東海第二発電所

確率論的リスク評価，事故シーケンスグループの
抽出及び重要事故シーケンスの選定について
審査会合における指摘事項の回答

平成 29 年 5 月
日本原子力発電株式会社

図1 確率論的地震ハザード曲線

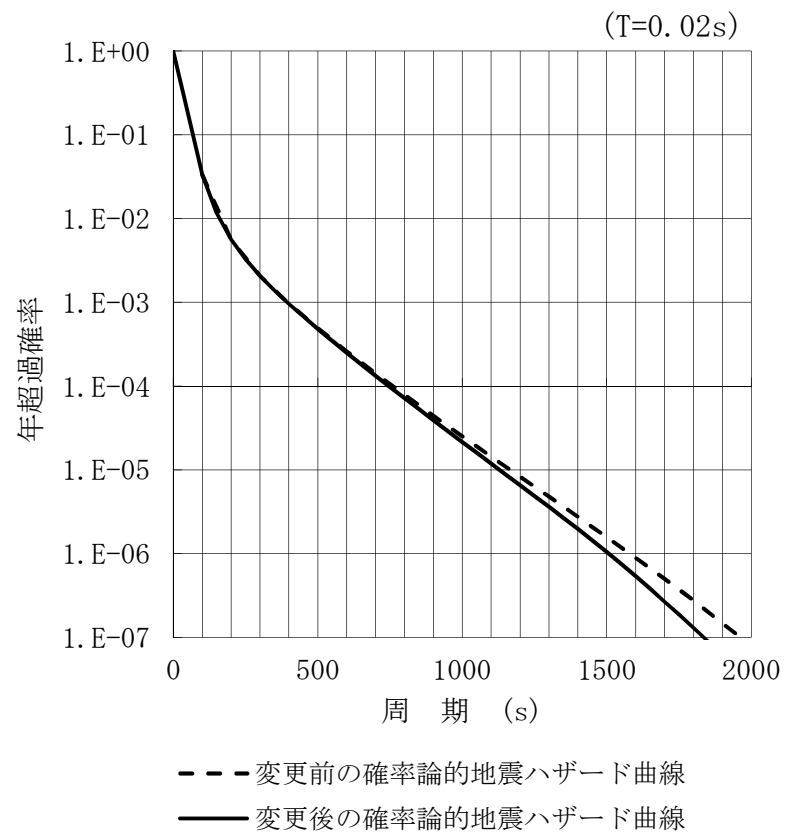
特定震源モデルで考慮している震源に関して，海溝型地震については東北地方太平洋沖型地震を追加し，内陸地殻内地震については F₁ 断層，北方陸域の断層の連動の長さ変更等の見直しを行っており，また地震動伝播モデルに関して，距離減衰式に用いる補正係数の扱いを変更したこと等に伴い，確率論的地震ハザードが変更となる。見直し後の確率論的地震ハザードと見直し前の確率論的地震ハザードを図1に示す。

図2 一様ハザードスペクトルの比較

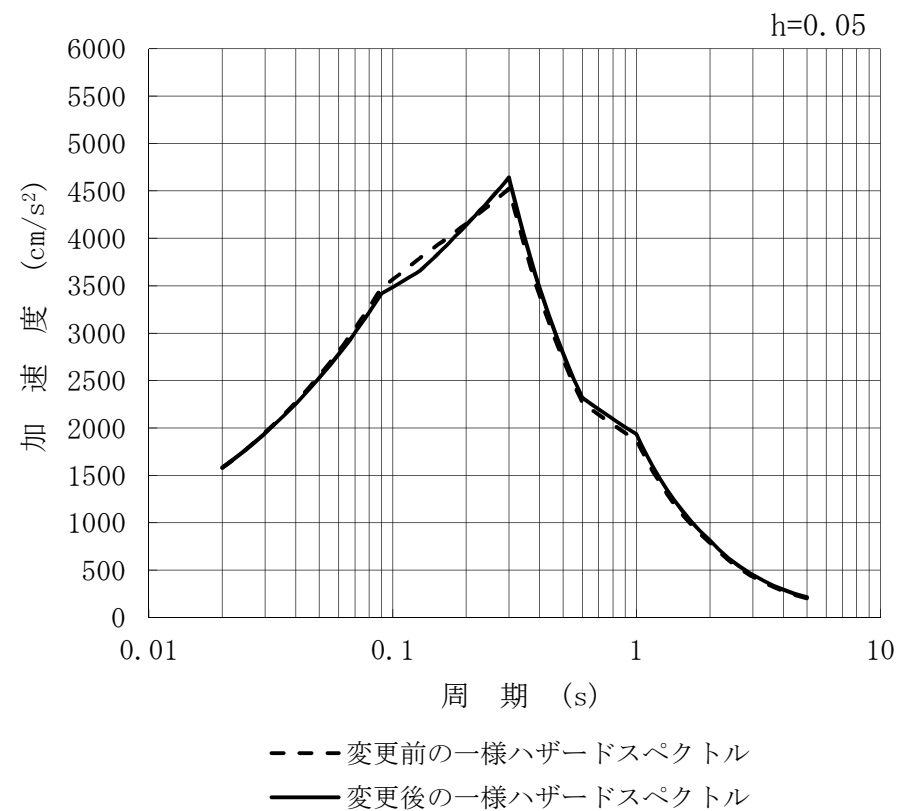
確率論的地震ハザードの変更に伴うフラジリティへの影響を、従来の一様ハザードスペクトルと変更後の一様ハザードスペクトルの比較から評価した。スペクトルの形状の比較図を図2に示す。

スペクトルの形状を比較すると、全周期を通して形状がほぼ変わらない状況である。また、0.2秒付近を境に短周期側においては、変更後の一様ハザードスペクトルの応答加速度が小さいことから、スペクトル形状の違いを新たなスペクトル形状係数 F_1 として反映した場合には、わずかにフラジリティが向上する。 FV 重要度の順位の高い機器のほとんどは0.2秒以下の固有周期を有しており、固有周期が0.2秒以上で、 FV 重要度の最も高い「残留熱除去系海水系配管」でも、 FV 重要度は $1.6E-02$ と小さいことから、地震 $PR A$ の全炉心損傷頻度へ与える影響は小さいと考えられる。以上の状況を踏まえ、フラジリティ評価の見直しは不要と判断した。

図3 確率論的津波ハザード曲線

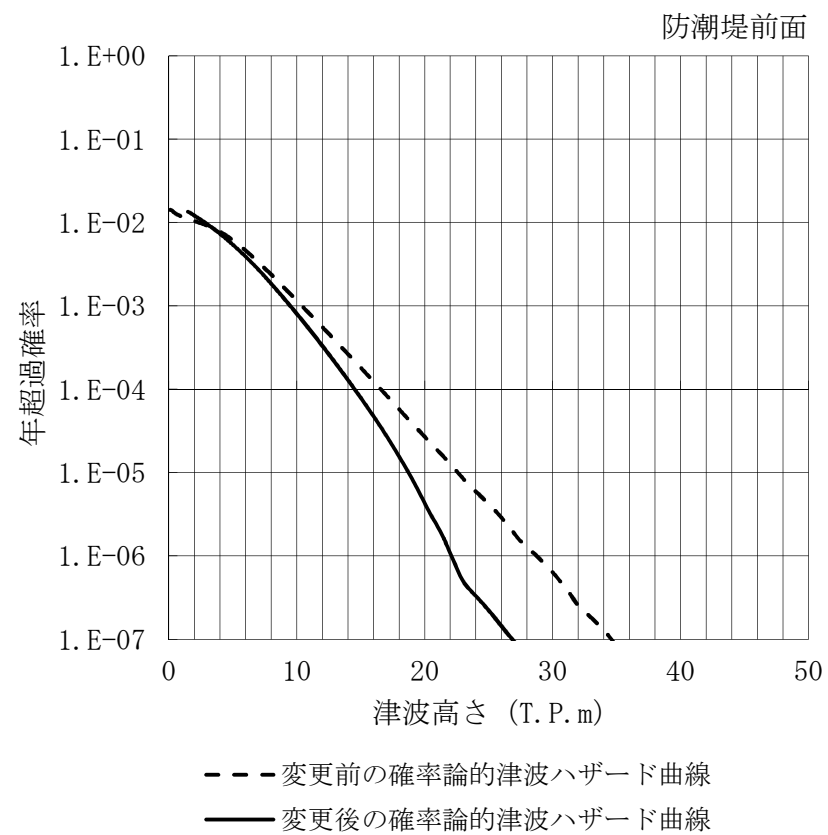
最新知見（土木学会（2016）等）、基準津波の策定に関する審査結果等を踏まえ、プレート間地震と津波地震の連動型地震については、マグニチュード範囲、波源領域の設定等の変更を考慮したこと、海洋プレート内の正断層地震及び津波地震については、1611年の津波の地震発生様式を考慮したこと等に伴い、確率論的津波ハザードが変更となる。見直し前後の確率論的津波ハザード

を図3に示す。

図4 人的過誤確率見直し前後での事故シーケンスグループ別炉心損傷頻度の比較
(内部事象出力運転時レベル1 P R A)

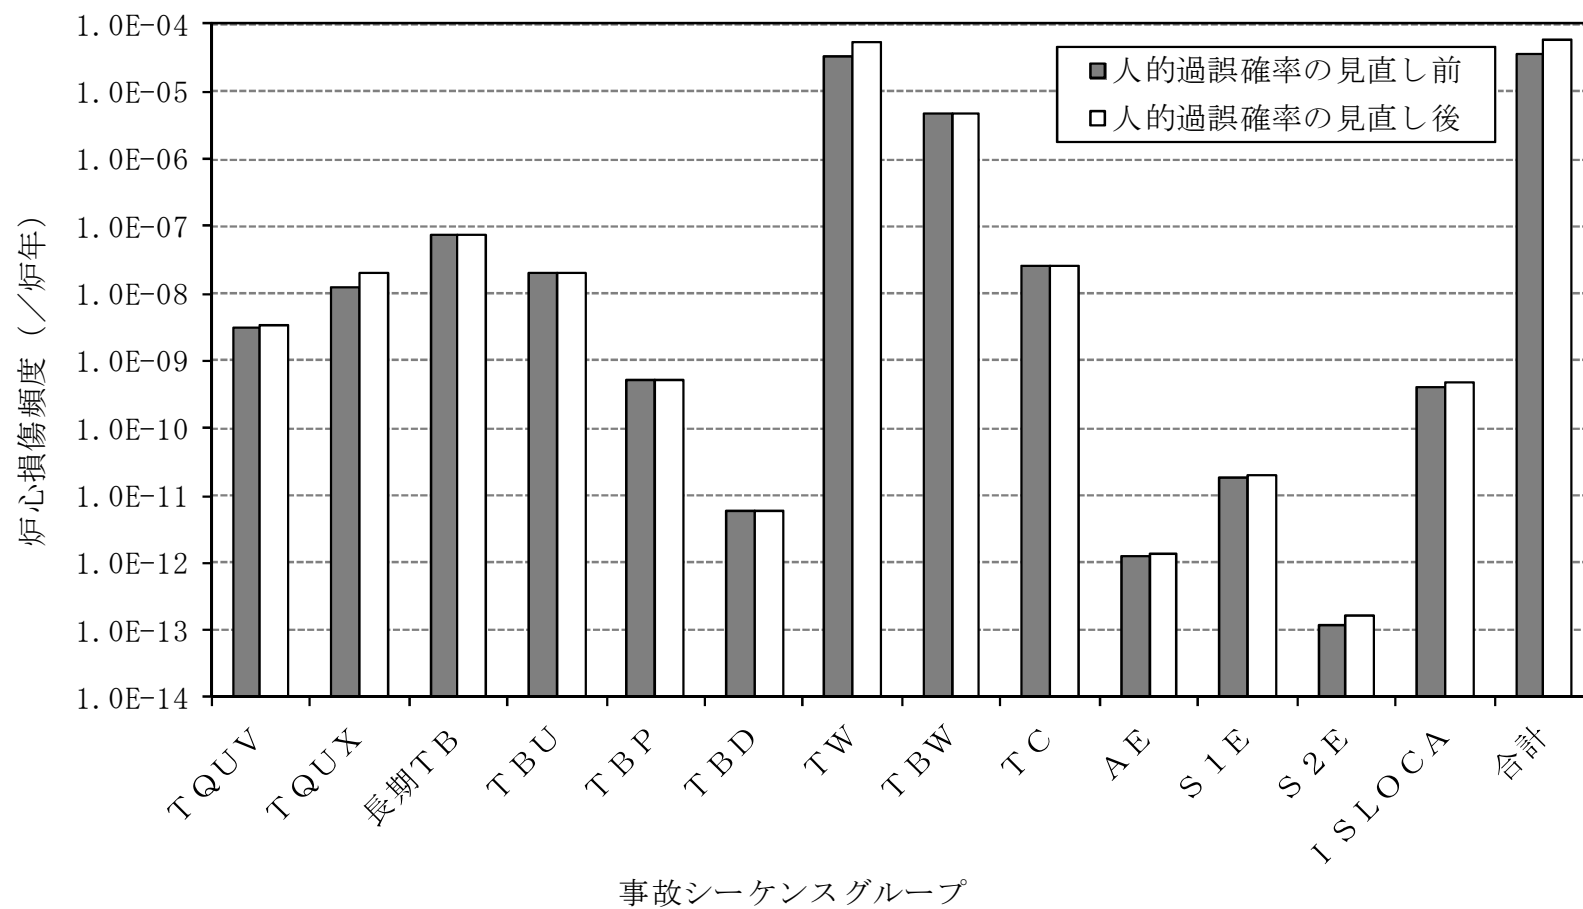
また、人的過誤確率の見直しに伴い、インターフェイスシステム L O C A の起因事象発生頻度、システム非信頼度、炉心損傷頻度等が変更となる。それぞれの見直し前後の比較を表3～表10、図4及び図5に示す。

人的過誤確率の見直し後における全炉心損傷頻度は $6.1\text{E-}05$ ／炉年となり、人的過誤確率の見直し前の $3.7\text{E-}05$ ／炉年に比べて約1.6倍となった。また、支配的な事故シーケンスグループは人的過誤確率の見直し前と同様に崩壊熱除去機能喪失(TW)であり、全炉心損傷頻度に対して約99.8%を占めている。

炉心損傷頻度が増加した主な要因は、全炉心損傷頻度に対して支配的な崩壊熱除去機能喪失のシーケンスに関連する R H R 操作失敗の人的過誤確率が約2倍に増加したことである。

図6 人的過誤確率見直し前後での格納容器破損モード別の格納容器破損頻度の比較
(内部事象出力運転時レベル1.5 PRA)

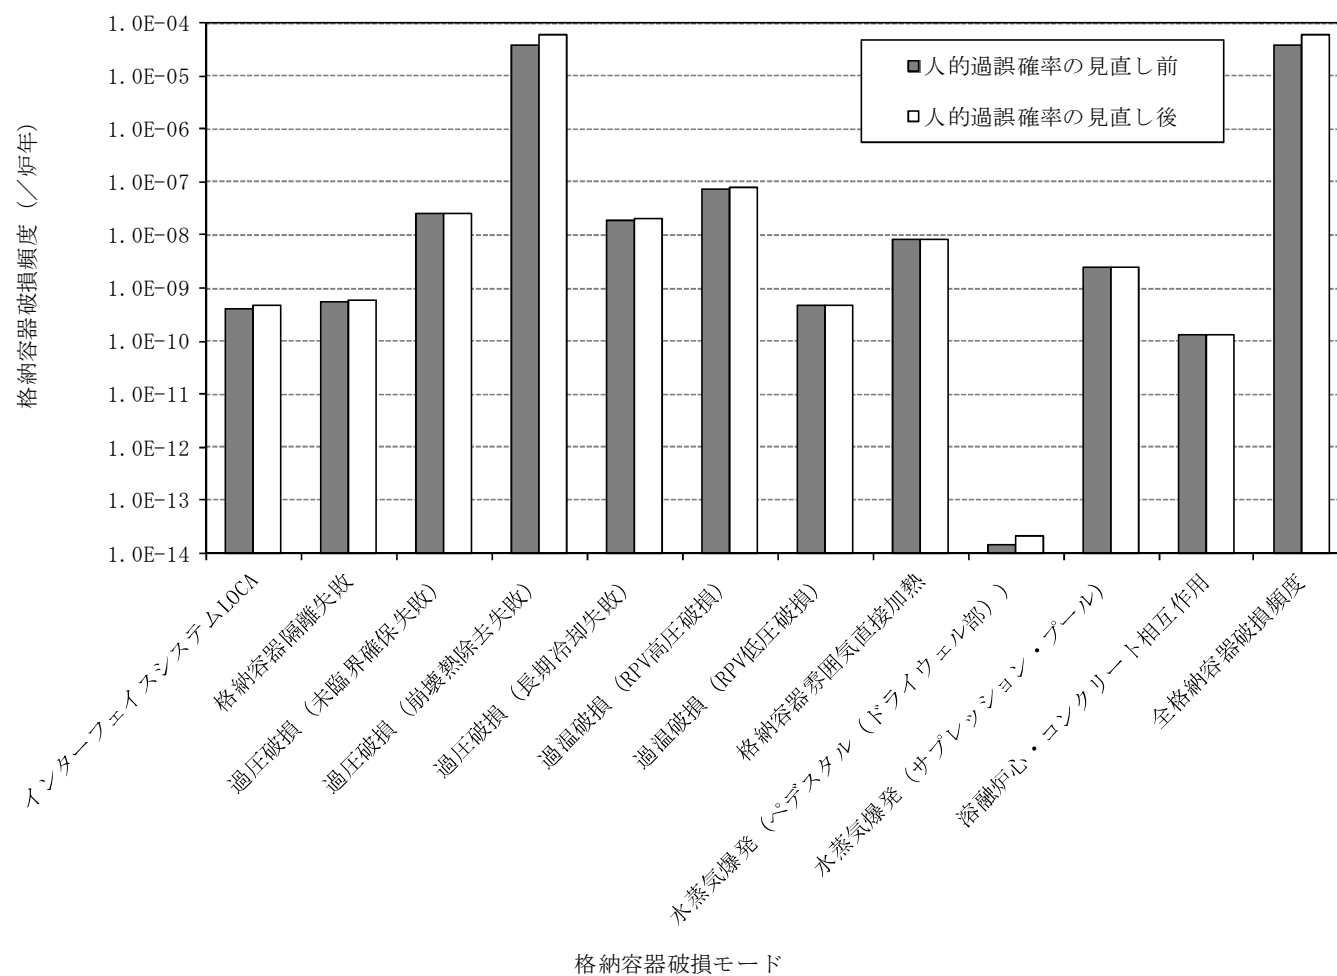
内部事象出力運転時レベル 1 P R A の評価結果の反映，及び内部事象出力運転時レベル 1 . 5 P R A における人的過誤確率の見直しの結果，格納容器破損頻度は $6.1\text{E-}05$ ／炉年となり，人的過誤確率の見直し前の $3.7\text{E-}05$ ／炉年に比べて約1.6倍となった。また，支配的な格納容器破損モードは人的過誤確率の見直し前と同様に過圧破損（崩壊熱除去失敗）であり，格納容器破損頻度に対して約99.8%を占めている。格納容器破損頻度の見直し前後の比較を表11，図6及び図7に示す。

図8 人的過誤確率見直し前後での事故シーケンスグループ別炉心損傷頻度の比較
(内部事象停止時レベル1 P R A)

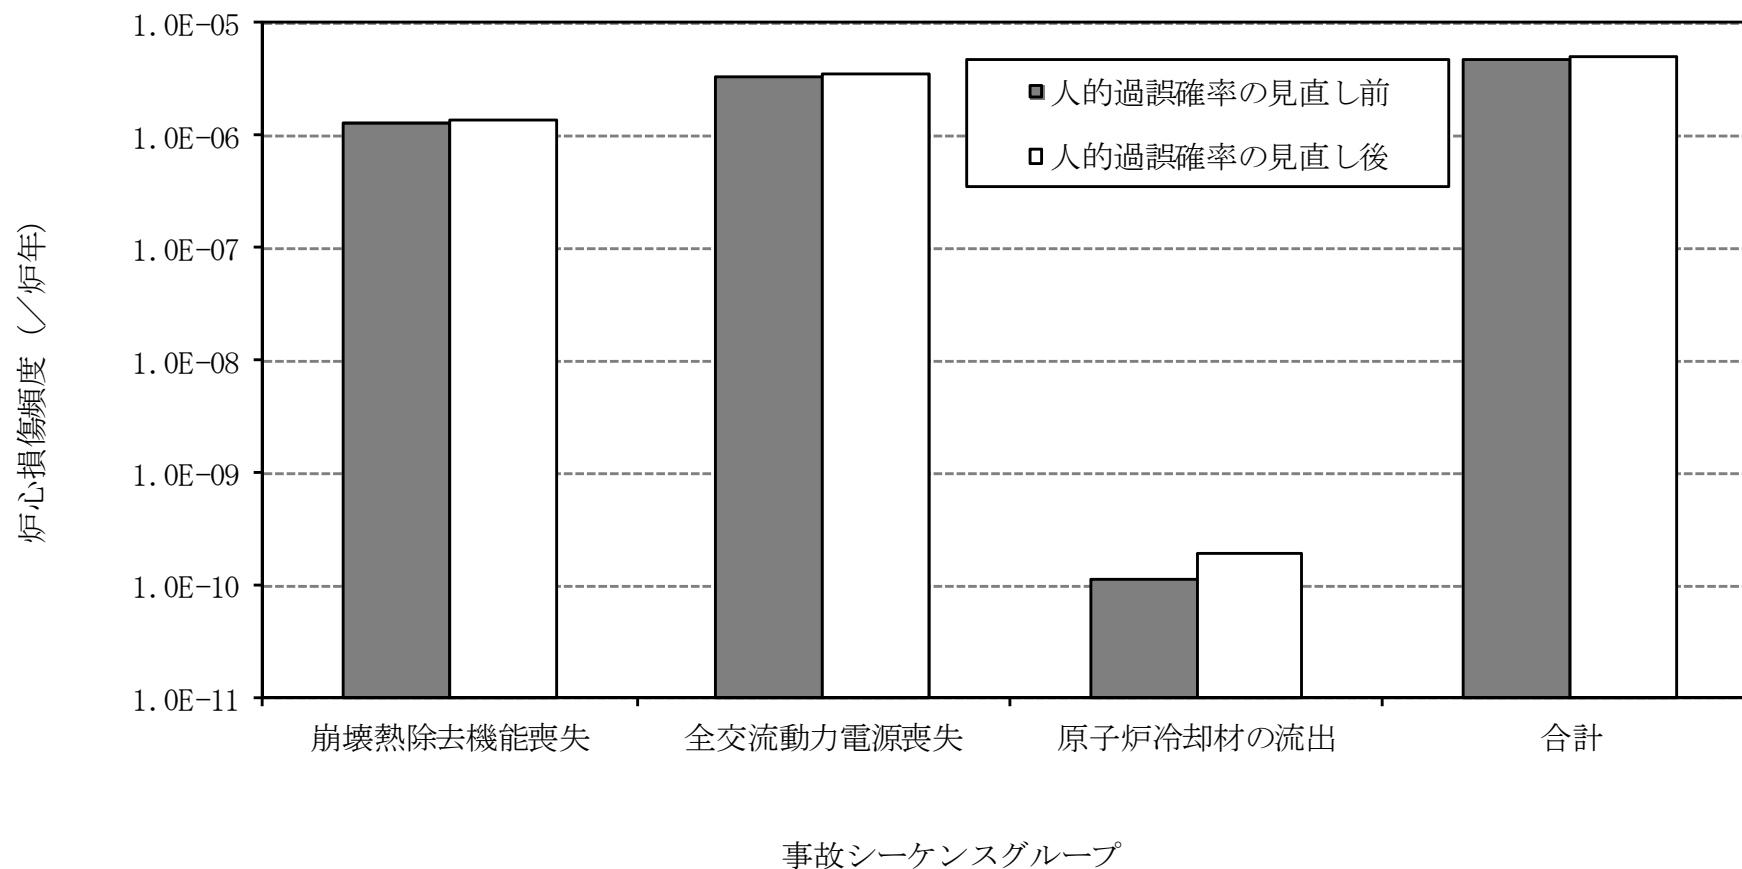
内部事象停止時レベル 1 P R A において使用している人的過誤確率の見直し前後の比較を表12に示す。人的過誤確率の見直し後の全炉心損傷頻度は $5.0\text{E-}06$ ／施設定期検査となり，人的過誤確率の見直し前の $4.7\text{E-}05$ ／炉年に比べて約1.6倍となった。支配的な事故シーケンスグループは，人的過誤確率の見直し前と同様に全交流動力電源喪失及び崩壊熱除去機能喪失であり，全炉心損傷頻度に対してそれぞれ約71.1%および約28.8%を占めている。起因事象発生頻度及び炉心損傷頻度の見直し前後の比較を表13～14，図8及び図9に示す。

図10 評価条件見直し前後での事故シーケンスグループ別炉心損傷頻度の比較
(地震PRA)

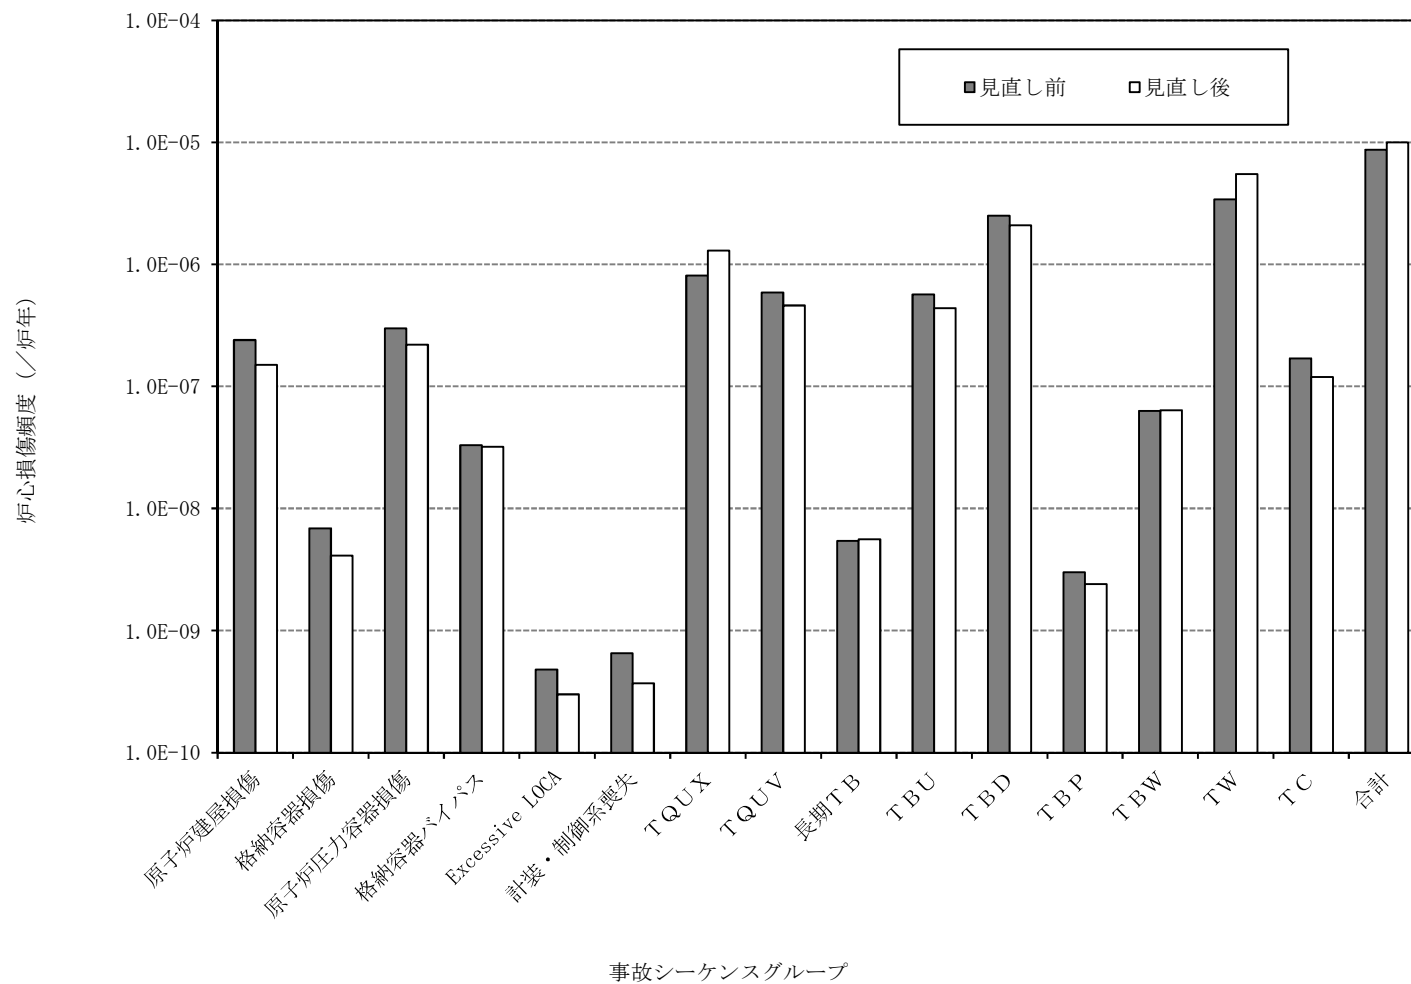
人的過誤確率の見直し（表15）及び確率論的地震ハザードの見直し（図1）を行った結果，全炉心損傷頻度は $1.0\text{E-}05$ ／炉年となり，見直し前の $8.7\text{E-}06$ ／炉年に比べて約1.2倍となった。支配的な事故シーケンスグループは，見直し前と同様に崩壊熱除去機能

喪失（T W）及び全交流動力電源喪失（T B D）であり，全炉心損傷頻度に対してそれぞれ約52.5%，約20.5%を占めている。見直し前後の比較を表16，図10及び図11に示す。

図12 評価条件見直し前後での事故シーケンス別炉心損傷頻度の比較
(津波PRA)

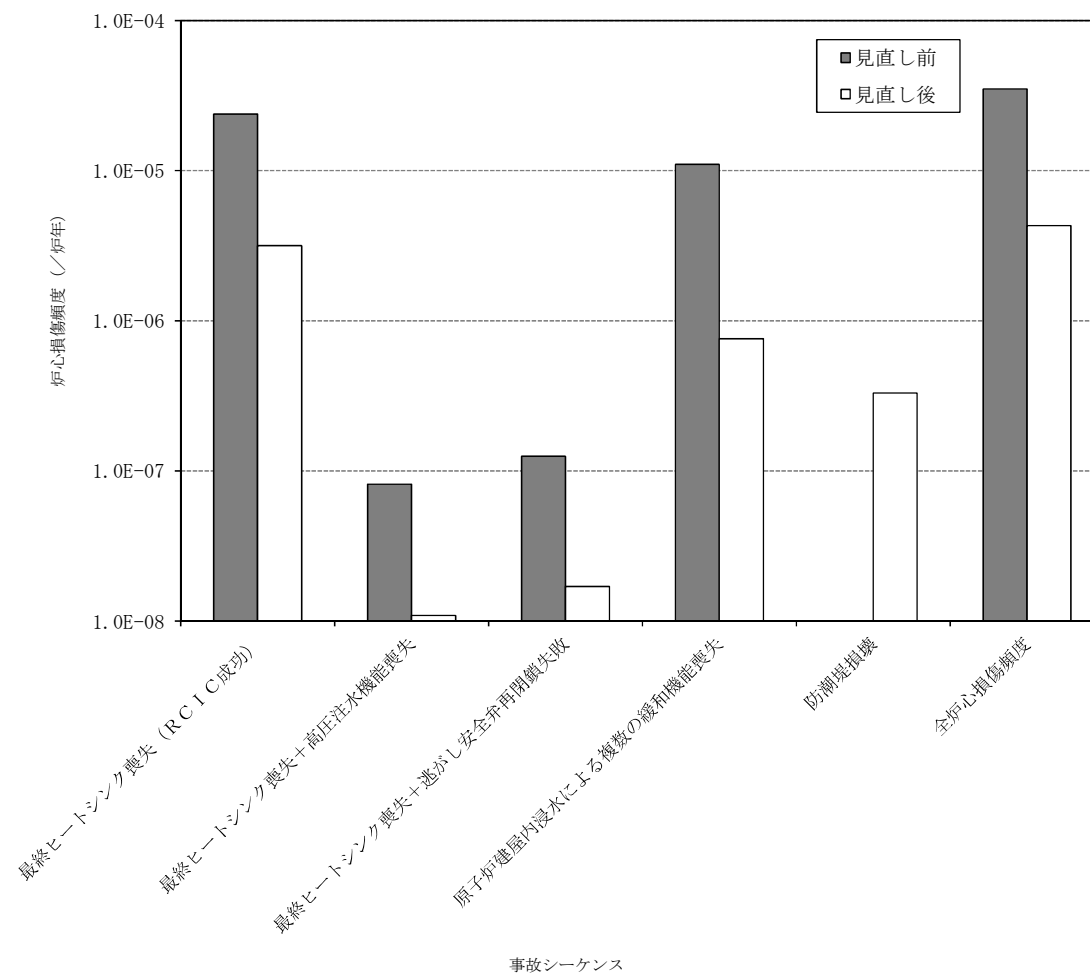
人的過誤確率の見直し（表17）及び確率論的津波ハザードの見直し（図3）を行った結果，全炉心損傷頻度は， $4.3\text{E-}06$ ／炉年となり，見直し前の全炉心損傷頻度に比べて9分の1程度に低減した。支配的な事故シーケンスグループは，見直し前と同様に最終ヒートシンク喪失（R C I C 成功）であり，全炉心損傷頻度に対して約73.9%を占めている。炉心損傷頻度の見直し前後の比較を表18，図12及び図13に示す。
